Commune de **Laval (38)**
Centrale hydroélectrique de Pont-Haut
Conclusions et avis de l'enquête publique
n°E19000312/38 ouverte du 4 novembre au 5 décembre 2019,
pour autorisation environnementale

Rédigé par le commissaire enquêteur François RAPIN

CONCERNANT LA DEMANDE D'AUTORISATION ENVIRONNEMENTALE POUR LE PROJET DE CRÉATION D'UNE CENTRALE HYDROÉLECTRIQUE DITE DE PONT-HAUT, SUR LE RUISSEAU DE LAVAL, SUR LA COMMUNE DE LAVAL (38) :

ILLUSTRATION 1: APERÇU LOCAL DE LA CARTE DES COURS D'EAU CLASSÉS EN LISTE 1 DANS LE BAS GRÉSIVAUDAN

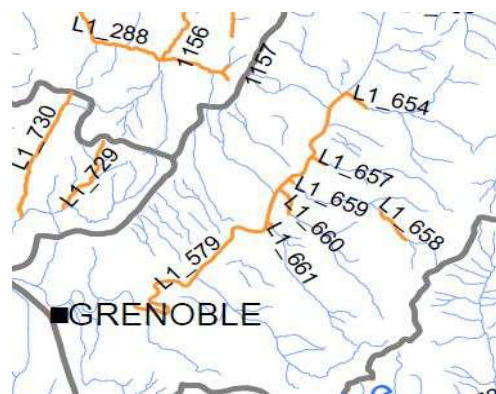
- Qu'ainsi **la suspicion d'effet cumul d'incidences est pour le moins forte et préoccupante pour le seul tronçon d'altitude** (n°L1-658) actuellement non équipé de centrale hydroélectrique (exception faite de la prise d'eau de la centrale du Haut-Laval) classé comme réservoir biologique de tout le bas Grésivaudan ;

- qu'ainsi **l'étude d'impact** ne comporte pas de véritable « *description du cumul des incidences avec d'autres projets existants ou approuvés* » ; qu'ainsi elle **ne respecte pas l'exigence formulée dans l'article R122-5 alinéa II.5.e)** du code de l'environnement ;
